Działając na podstawie art. 38 ustawy z dnia 29 stycznia 2004 r. Prawo zamówień publicznych (Dz. U. z 2016 r. poz. 1020 ze zm.), Wójt Gminy Liniewo udziela odpowiedzi na postawione zapytania w związku z postępowaniem ogłoszonym w dniu 08.02.2017 r. w Biuletynie Zamówień Publicznych pod nr 21969 - 2017 na wykonanie zadania pn. „**Modernizacja świetlicy wiejskiej przy OSP w Lubieszynie, modernizacja świetlicy wiejskiej przy OSP w Głodowie, modernizacja świetlicy wiejskiej w Sobączu, modernizacja strażnicy OSP w Liniewie**”.

Modernizacja świetlicy wiejskiej przy OSP w Głodowie:

Rozwiązanie atyki:

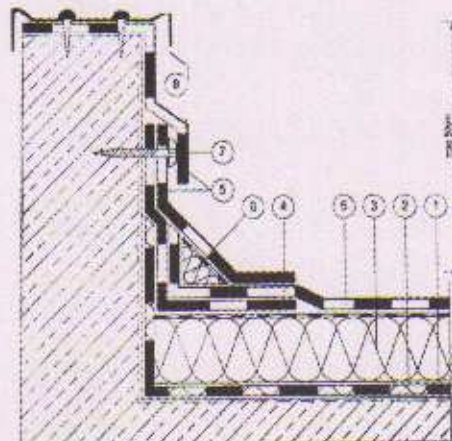
Pytanie 9

W pozycji 6 ujęto izolację cieplną i przeciwdźwiękową z płyt styropianowych poziomych na wierzchu konstrukcji na sucho – styropapa 12cm nie ujęto mocowania do podłoża.

Czy styropapę należy mocować do podłoża?. Jeśli tak to proszę o podanie sposobu mocowania.

Tak styropapę montować na klej przystosowany do łączenia podłoża z papą do styropianu. Przed przystąpieniem do układania styropapy należy odpowiednio przygotować podłoże. Powinno być ono czyste, suche oraz zagruntowane emulsyjną masą asfaltową. Zastosować klej, który zalecany jest przed danego producenta styropapy. Użycie kleju powinno być poprzedzone dokładnym sprawdzeniem czy nie zawiera on rozpuszczalników organicznych, czyli związków szkodliwych dla styropianów.

1. Impregnat
2. Paroizolacja
3. Styropapa 12 cm
4. , 5. Papa Termozgrzewalna
6. Trójkąt styropianowy oklejony papą
7. Listwa mocująca
8. Obróbka blacharska
